Conferência Procedimental – REN

**Proposta de delimitação da REN da Covilhã
elaborada em simultâneo com a Revisão do PDM**

– Ata da Conferência Procedimental –

Data: 04 de novembro de 2025, 10h30m-12h30m, continuação no dia 11 de novembro, 14h-17h

Fig.2 - Exemplo de representação da rede hidrográfica em falta (Tortosendo): Rede hidrográfica apresentada (roxo); CALM (azul); Linhas de água, visíveis no ortofotomapa e representadas na Carta Militar (amarelo).

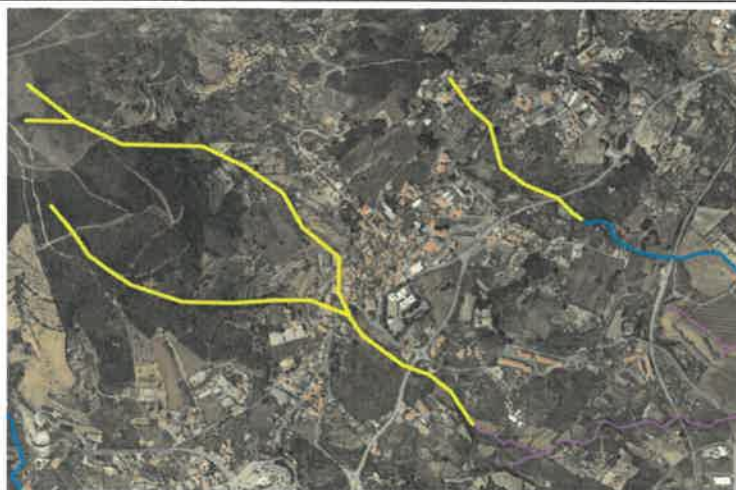
Como já referido, subsistem omissões na representação da rede hidrográfica, que se considera que deverão ser corrigidas. Esta representação é essencial para a correta delimitação da REN e da análise a efetuar. Identificou-se que existem, muitas omissões de linhas de água, sendo a zona de Tortosendo um exemplo claro desta questão, conforme se pode verificar na Fig. 2.

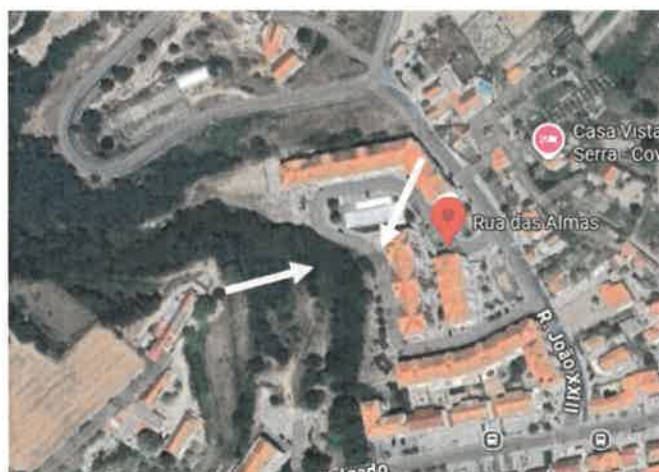
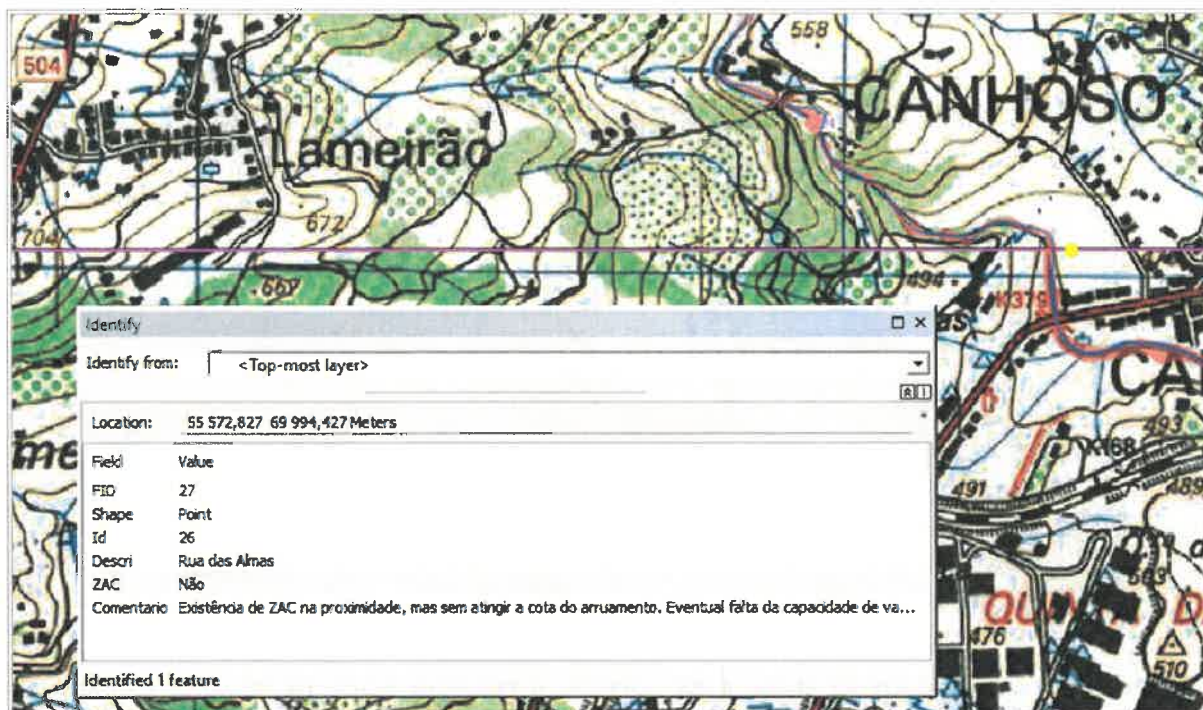
Também a figura seguinte é representativa de uma ocorrência de cheia na Rua das Almas, cujo registo foi fornecido pela APA, não admitida para efeitos de ajuste da mancha de ZAC, embora a proximidade a linha de água e a ZAC. Consta da tabela de atributos que a ZAC proposta não atinge a cota do arruamento e que a ocorrência deverá dever-se a insuficiente capacidade de vazão do coletor pluvial. No entanto, pela figura (registo fotográfico aéreo) observa-se a contiguidade do referido arruamento ao curso de água, pelo que é provável que a ocorrência em causa se deva efetivamente ao transbordo da referida linha de água.

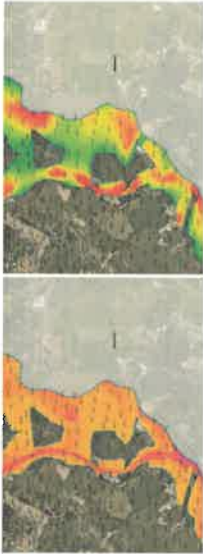
Importa distinguir essas secções (do Anexo II), utilizadas apenas para avaliação de caudal, da restantes secções transversais ao longo do rio (correspondentes aos River Station), utilizadas no modelo hidráulico e cuja informação geográfica "XS_covilha" se apresentou, na entrega anterior, na pasta 0503_REN_Intermedios\03_REN\ZAC\02_Secoes.

Dando resposta ao solicitado pela entidade, foi efetuado um carregamento, na tabela de atributos da shapefile "XS_covilha_nov2025" (shapefile atualizada, correspondente aos River Stations), dos seguintes campos, com os respetivos valores:

Fig. ZAC - 2 - Altimetria de base sobreposta à Proposta de ZAC (confluência rio Zêzere com a ribeira de Gaia)

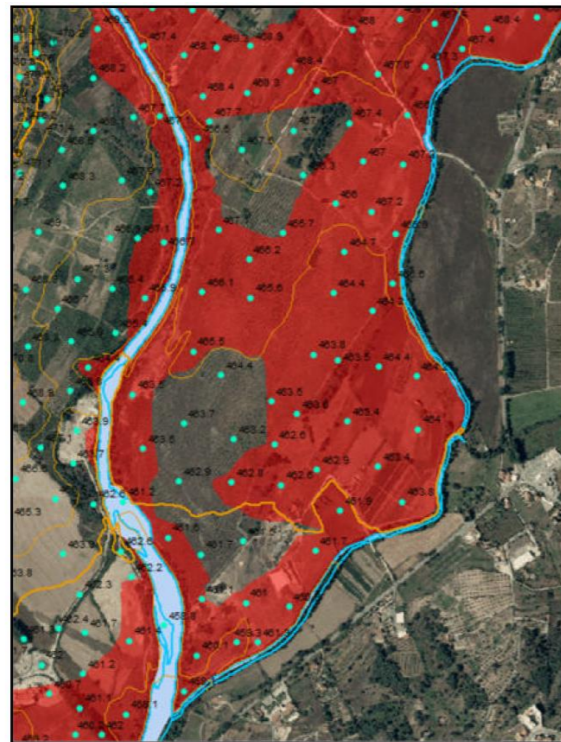
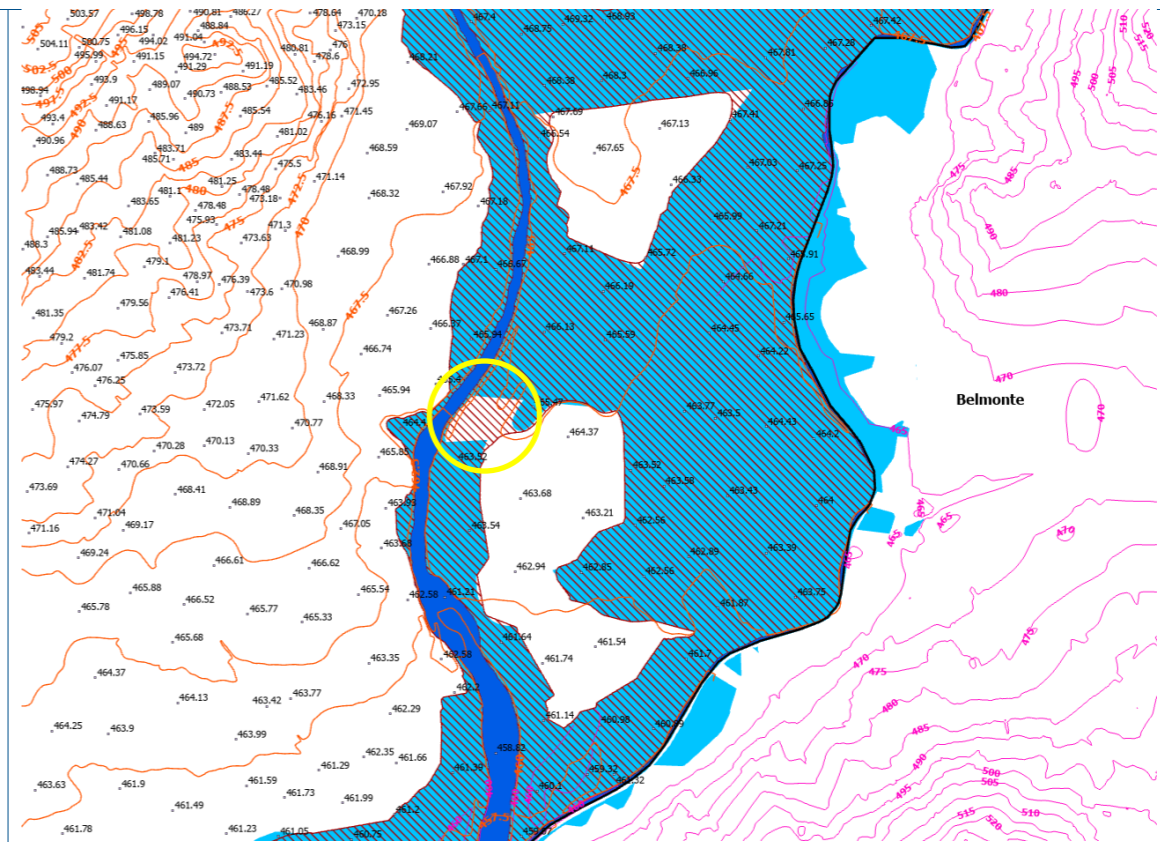
Acréscce as dúvidas suscitadas pela representação da profundidade de escoamento no rio Zêzere e na ribeira de Gaia, não coerentes com a proposta de ZAC, no local (Figuras 3 e 4).
